Od: Ing. Karel Švercl [karel.svercl@ceska-trebova.cz]
Odesláno: 30. září 2014 14:58
Komu: 'Lucie N'
Předmět: RE: dotazy - arch. soutěž Nové náměstí v České Třebové - ODPOVĚDI
Důležitost: Vysoká
 Posílám odpovědi na dotazy – viz červeně v textu.....

From: Lucie N [mailto:lucie.nippertova@gmail.com]
Sent: Friday, September 19, 2014 5:48 PM
To: karel.svercl@ceska-trebova.cz; jaroslav.zednik@ceska-trebova.cz
Subject: dotazy - arch. soutěž Nové náměstí v České Třebové

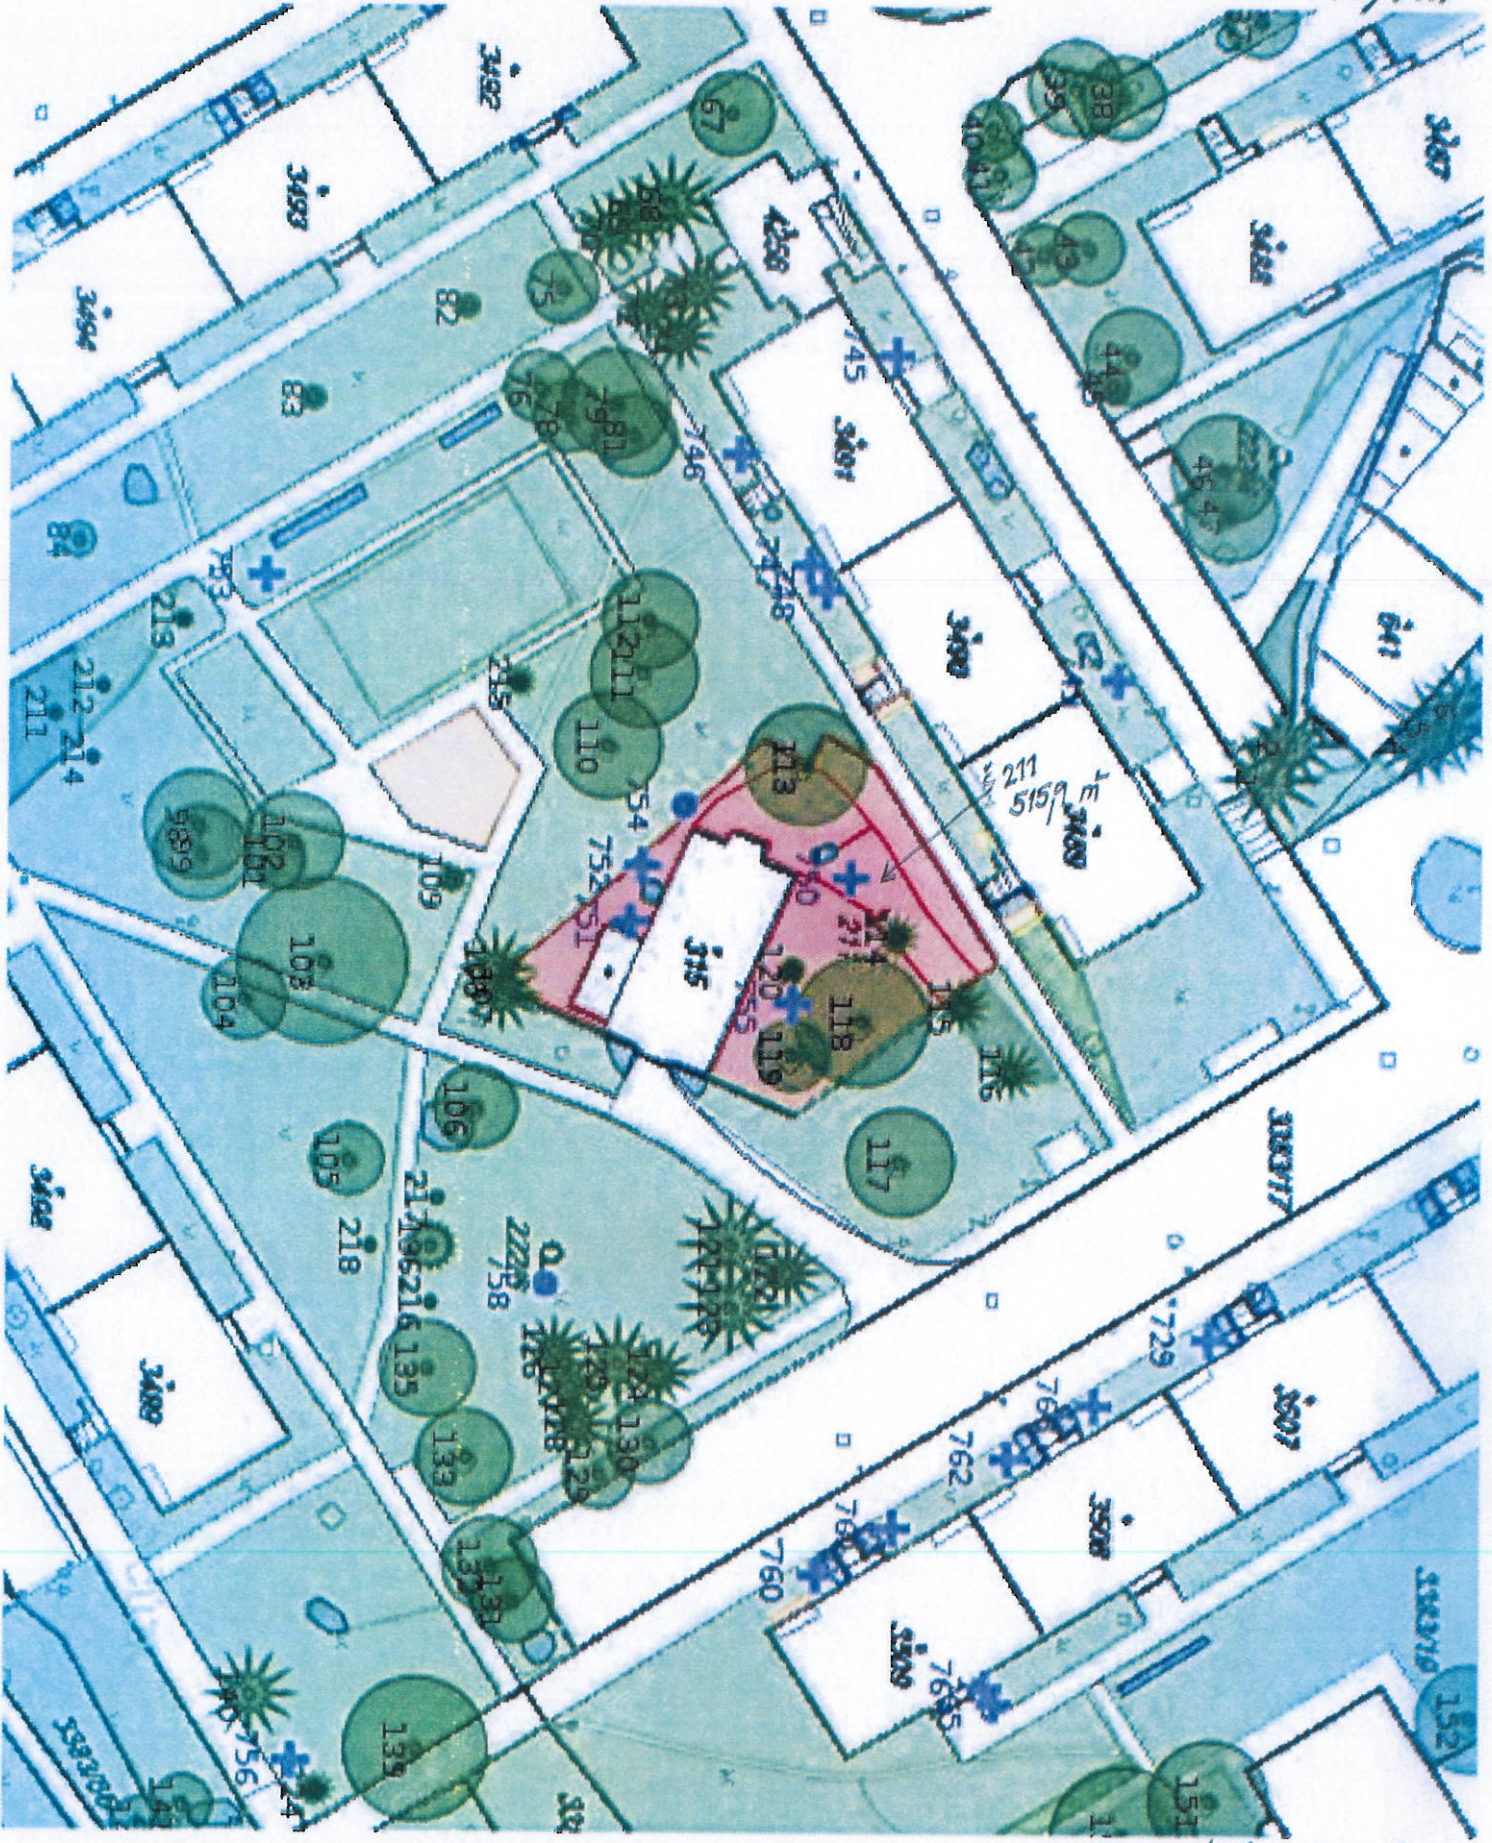
3) V jakém režimu funguje zeleň u kostela nedaleko náměstí? (vymezeno budovami na ulicích Trávník, Václavská, Janova) Je to prostor veřejný, či na noc uzamykatelný,... ?

Veřejná zeleň kolem kostela je zelení veřejně přístupnou. Celá plocha mezi panelovými domy je udržovaná městskou společností. Na

výkrese (viz příloha č.1 tohoto mailu) je červeně vyznačena plocha ve vlastnictví farního sboru Českobratrské církve evangelické v České

Třebové, nicméně i tento pozemek udržuje města. Celá plocha není součástí projektu „Revitalizace zeleně“ – tzn., že na ní nejsou
